柏崎刈羽原子力発電所 7号機 原子炉建屋内水素挙動解析モデル設定誤りについて

東京電力ホールディングス株式会社

- 7号機 設工認 補足説明資料(2019年10月 ご提出済)のR/B局所エリア水素挙動解析において、受注者にて実施した解析モデルの設定に誤りがあることを確認した。
- いずれも、実際よりも局所エリアから水素が抜けやすくなる方向の誤りであった。
- 保安規定 補足説明資料にてご説明済のR/B局所エリア水素挙動解析においても、設工認 補足説明資料と同じ解析モデルを用いている。

図5 各局所エリアの配置, 解析モデル誤りの状況

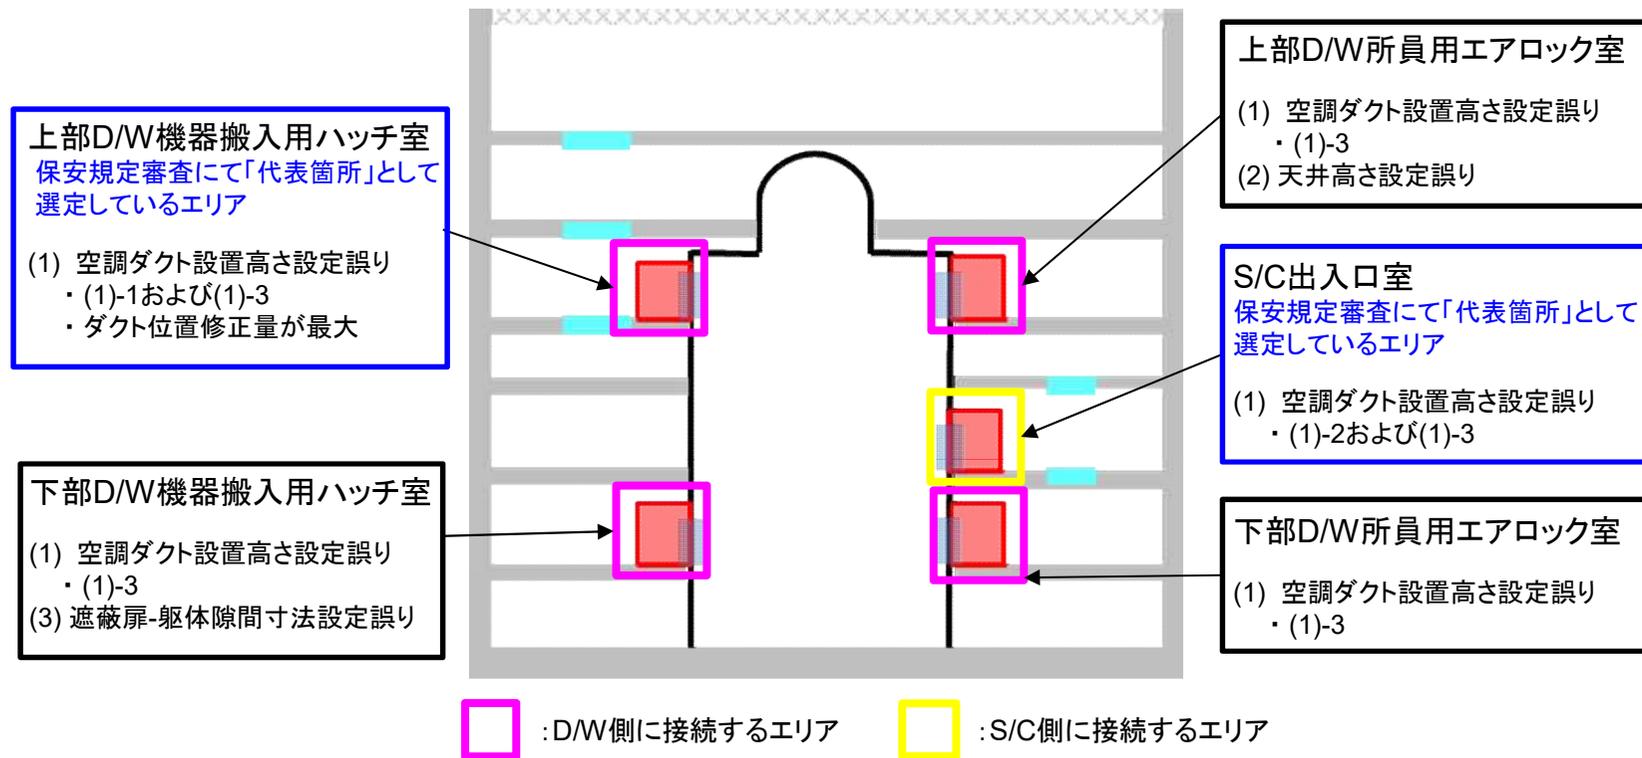
(1)-3 【全局所エリア】 横向きダクト設置高さ誤り（横向きダクト:実際よりダクト高さの半分, 高い位置に設定）

- ・水素排出経路となる給気ダクト・排気ダクトについて、ダクト図に記載の設置高さはダクトセンター位置を表していたが、ダクト下端位置と誤認して解析モデルを作成。

図6 【解析モデル修正後(設工認条件)】 上部D/W所員用エアロック室 水素体積分率時間推移

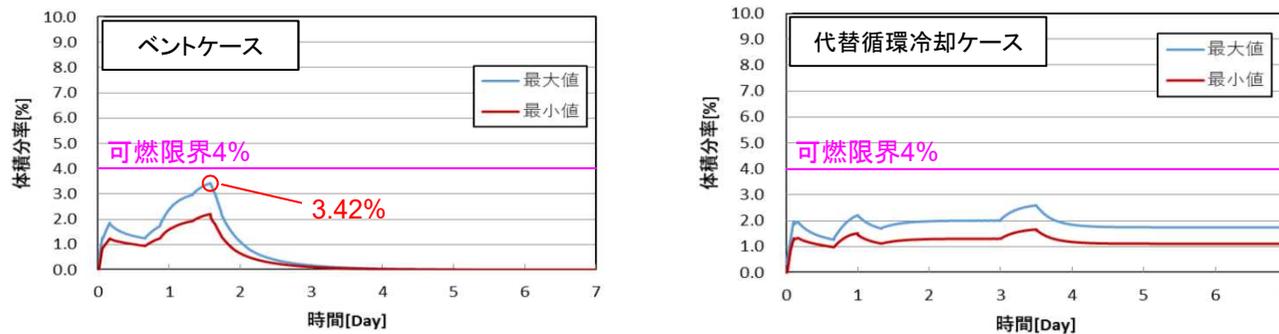
- ・ (2)の影響を受ける上部D/W所員用エアロック室ならびに、代表箇所である上部D/W機器搬入用ハッチ室について解析モデルを修正した後、再度解析を実施した。
- ・ 結果は、図6, 7に示す通りであり、代表箇所である上部D/W機器搬入用ハッチ室の方が水素濃度の最大値が大きいことには変わりはないことから、この誤りにより代表箇所が入れ替わることはない。

図7 【解析モデル修正後(設工認条件)】 上部D/W機器搬入用ハッチ室 水素体積分率時間推移

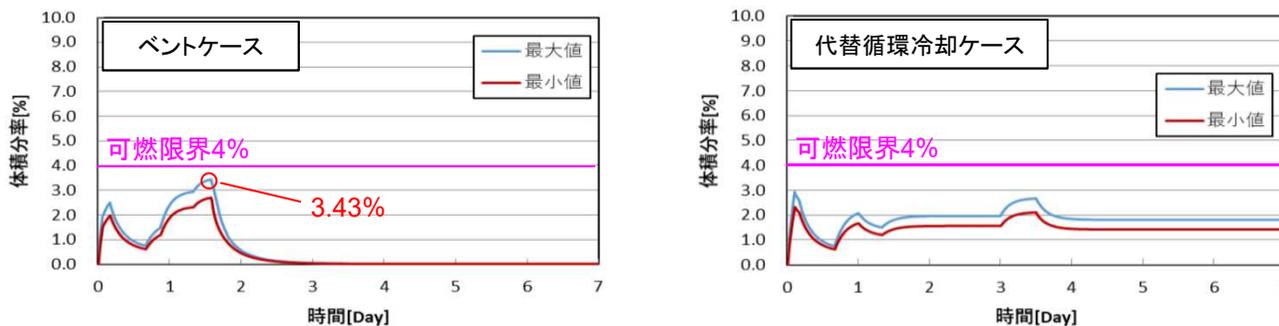
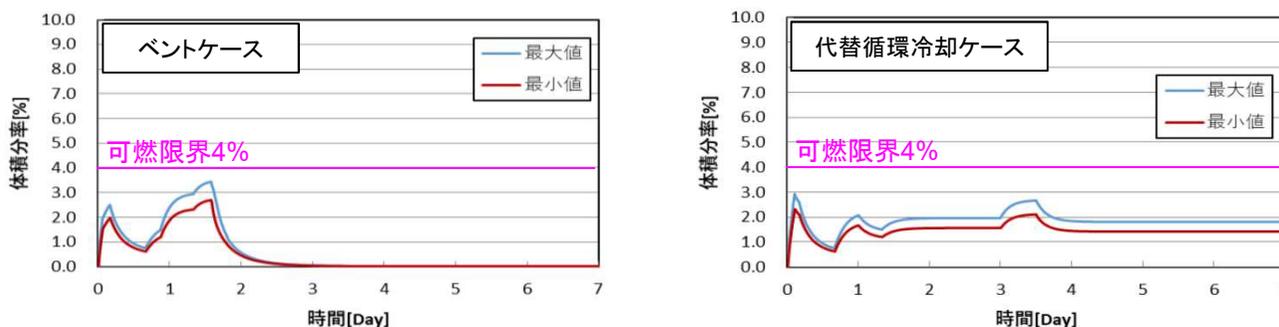
- 下部D/W機器搬入用ハッチ室の遮蔽扉-躯体隙間寸法について、2 mmとして解析モデルを修正した後、再解析を実施した。
- 結果は、図7, 8に示す通りであり、代表箇所である上部D/W機器搬入用ハッチ室の方が水素濃度の最大値が大きいことに変わりはないことから、この誤りにより代表箇所が入れ替わることはない。

- 『設工認 補足説明資料の条件』による結果を図7, 9に示す。これらより, 水素濃度の最大値は, いずれのケースにおいても可燃限界である4%を超えないことを確認した。
- その他の局所エリアについては, これよりも水素濃度が小さくなることは明らかである。
- そのため, 今回の解析モデル誤りにより, 局所エリアにおける水素濃度は可燃限界未満になるという, 設工認における説明内容に変更は生じない。

図10 【解析モデル修正後(保安規定条件)】 上部D/W機器搬入用ハッチ室 水素体積分率時間推移

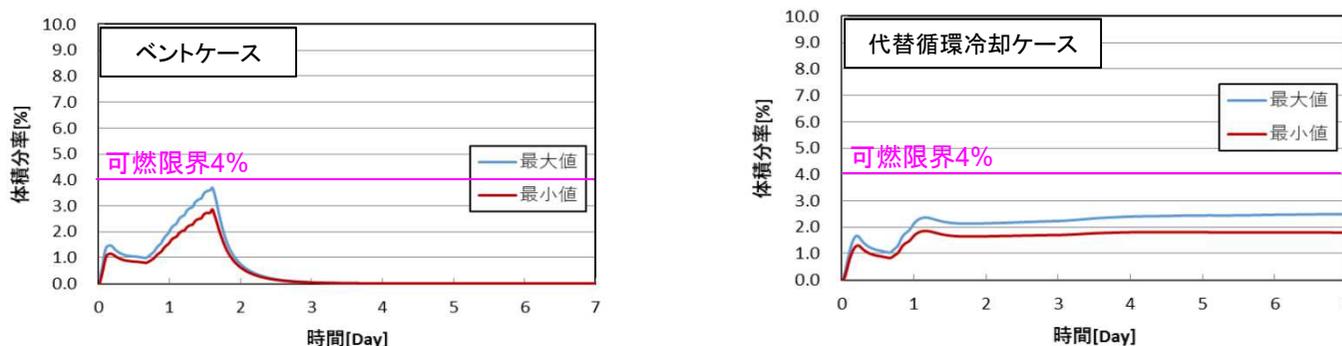
- 『保安規定 補足説明資料等の条件(水素発生量が有効性評価の2倍相当)』による結果を図10, 11に示す。これらより, 水素濃度の最大値は, いずれのケースにおいても可燃限界である4%を超えないことを確認した。
- そのため, 今回の解析モデル誤りにより, 水素発生量が有効性評価の2倍相当という厳しい条件においても, 局所エリアの水素濃度は可燃限界未満になるという, 保安規定審査における説明内容に変更は生じない。

【参考】前回審査会合資料における修正必要箇所（資料1-2 P.23）

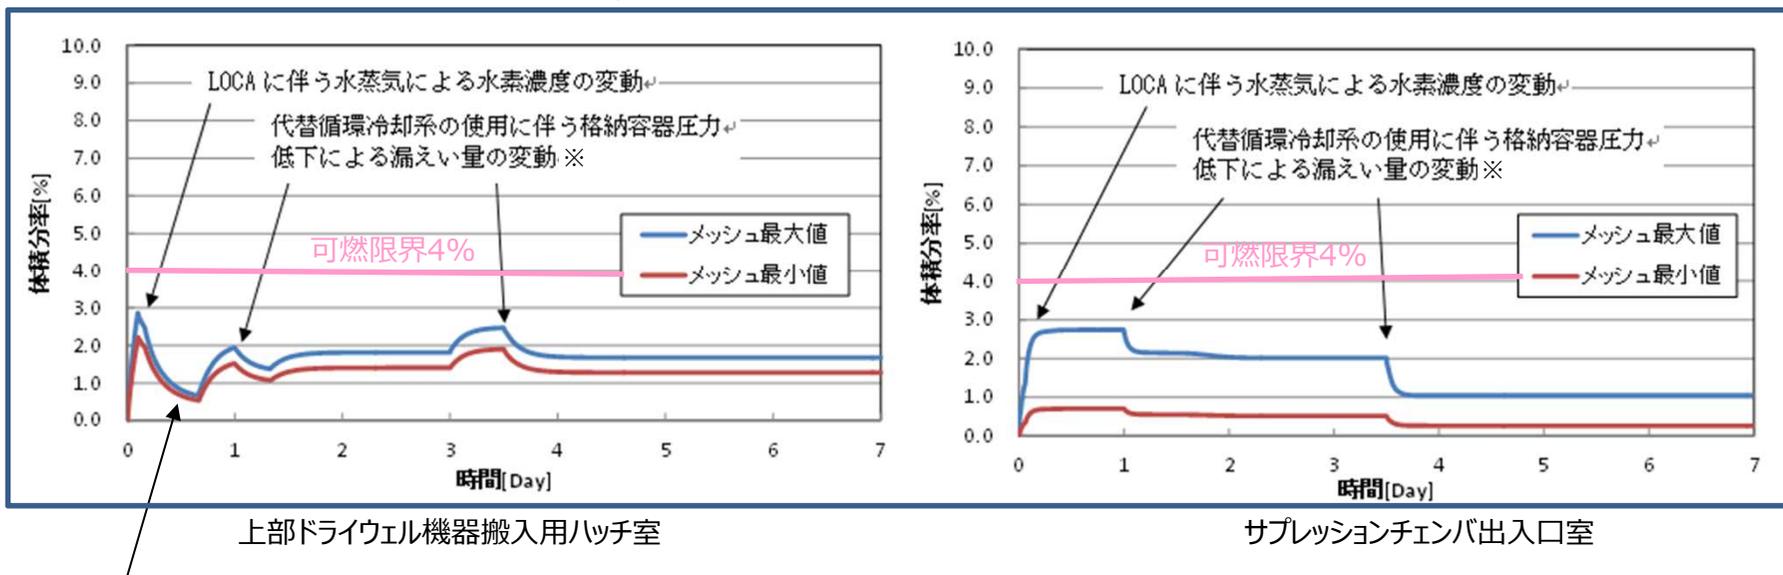
水素挙動解析モデル設定誤りを踏まえ、修正が必要となる箇所

【参考】前回審査会合資料における修正必要箇所（資料1-2 P.25）

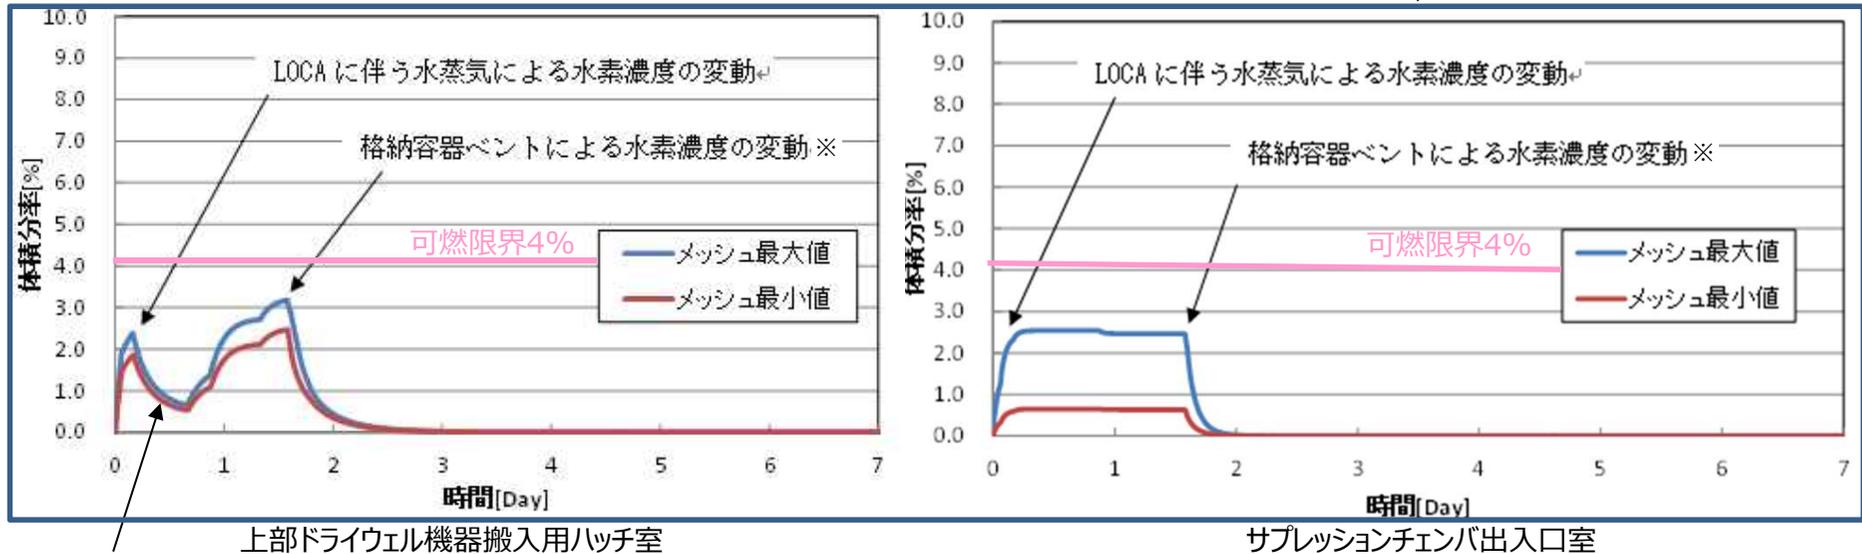
水素挙動解析モデル設定誤りを踏まえ、修正が必要となる箇所

【参考】前回審査会合資料における修正必要箇所（資料1-2 P.27）

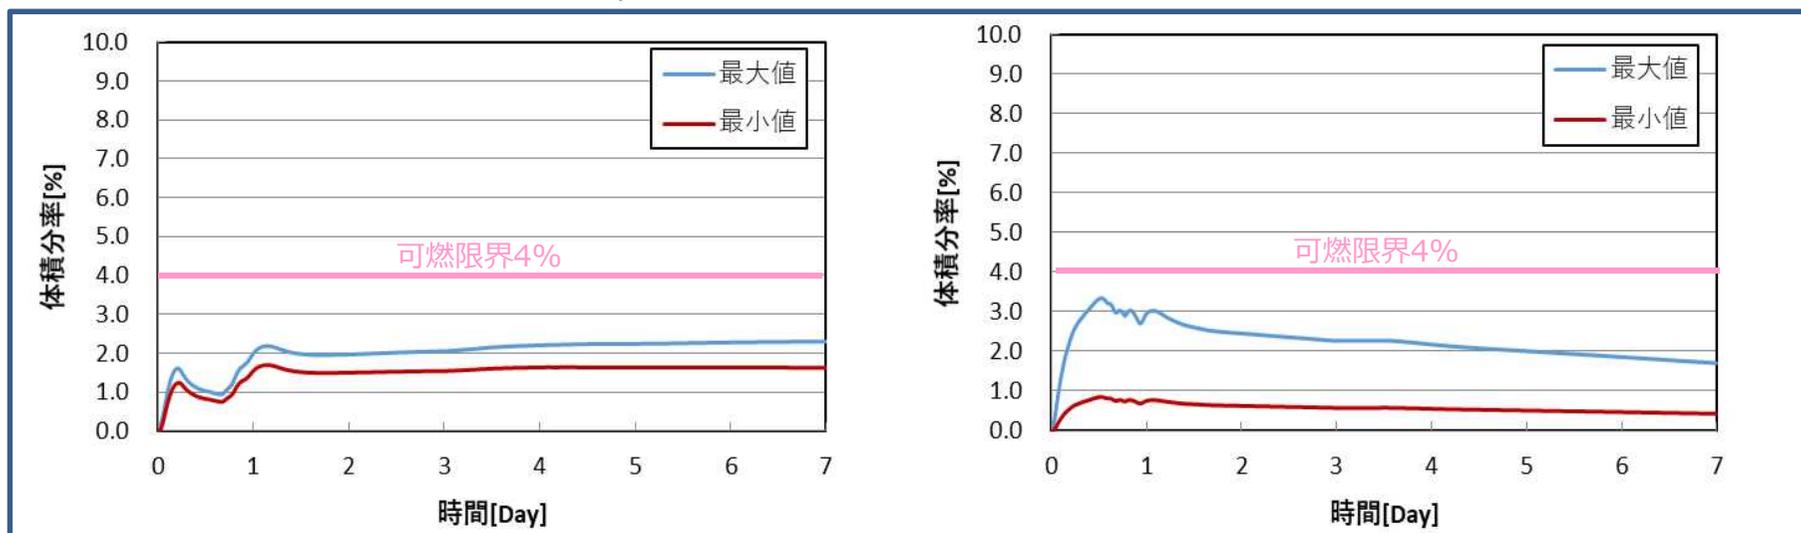
水素挙動解析モデル設定誤りを踏まえ、修正が必要となる箇所

【参考】前回審査会合資料における修正必要箇所（資料1-2 P.29）

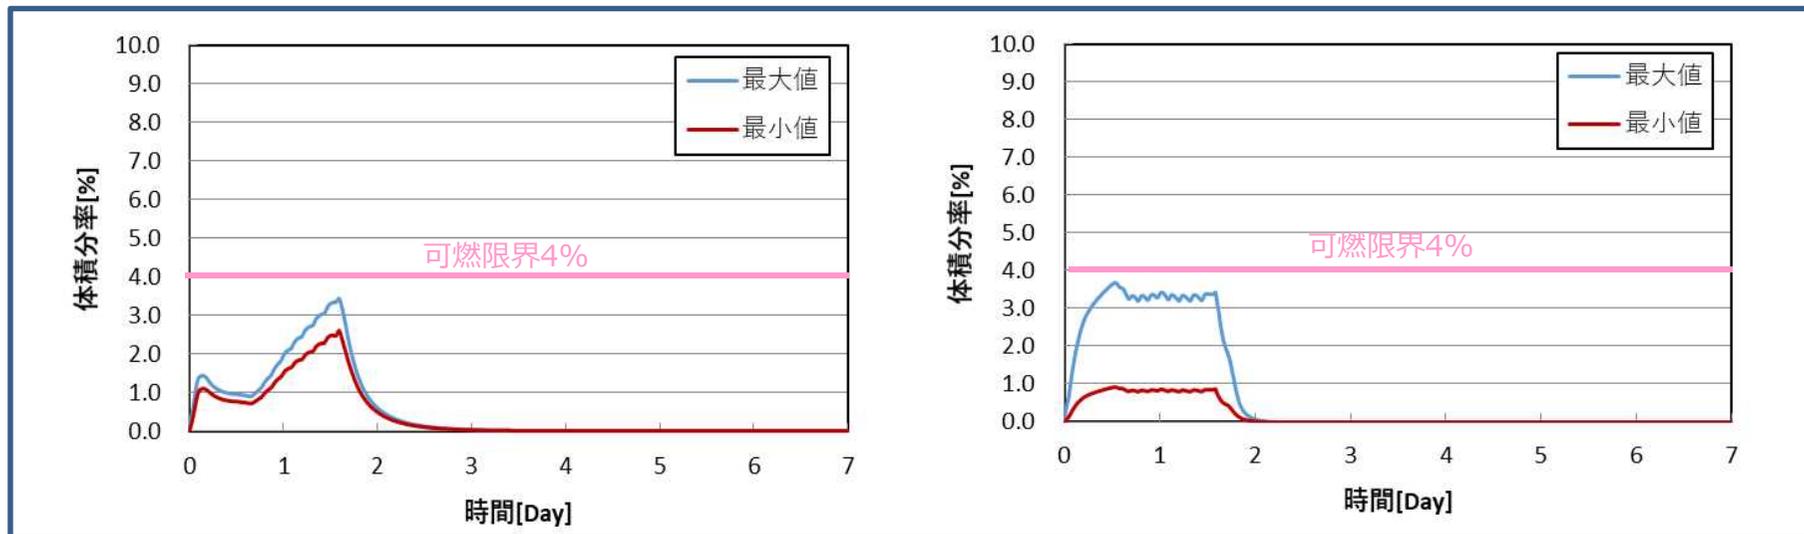
水素挙動解析モデル設定誤りを踏まえ、修正が必要となる箇所
